WO.271.1.2023.ZP

dot. wyjaśnień specyfikacji warunków zamówienia postępowania o udzielenie zamówienia publicznego w trybie podstawowym pn.: „**TERMOMODERNIZACJA BUDYNKU SZKOŁY PODSTAWOWEJ W PUDLISZKACH ORAZ BUDYNKU PRZEDSZKOŁA SAMORZĄDOWEGO PRZY ULICY SZKOLNEJ W PUDLISZKACH**”

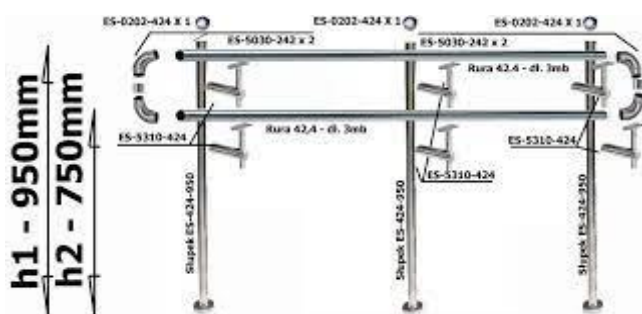
1. Prosimy o określenie ilości wyposażenia łazienek dla NS – czy w pozycji należy ująć po 1 szt poręczy uchylnej, poręczy stałej, pojemnika na ręczniki? Opis przewiduje większy zakres. Wnosimy o jednoznaczne określenie ilości i rodzaju wyposażenia łazienki
2. Prosimy o określenie parametrów technicznych balustrad tarasowych.
3. Co należy rozumieć przez obrzeże palisadowe 6/20cm. Prosimy o określenie parametrów tego obrzeża.
4. W przedmiarze jest daszek szklany przyjęty w ilości 1,80m. Według opisu należy przyjąć 3 szt daszków o wymiarach 200\*90cm. Prosimy o wskazanie prawidłowej ilości daszków jaka należy przyjąć w wycenie.
5. Prosimy o podanie parametrów technicznych rolet elektrycznych okiennych.
6. Prosimy o określenie parametrów technicznych zadaszenia do pomieszczenia piwnicy jakie należy ująć w wycenie.

1. Łazienka dla osoby niepełnosprawnej wyposażona:

- muszla ustępowa podwieszane na stelażu podtynkowym z zaworem czasowym i włącznikiem bezpośrednim dostosowane wysokością i wielkością dla osób niepełnosprawnych
- umywalka dedykowane wisząca z baterią umywalkową z detekcją obecności na podczerwień,
- poręcz uchylna – 2 sztuki
- poręcz stała 2 sztuki
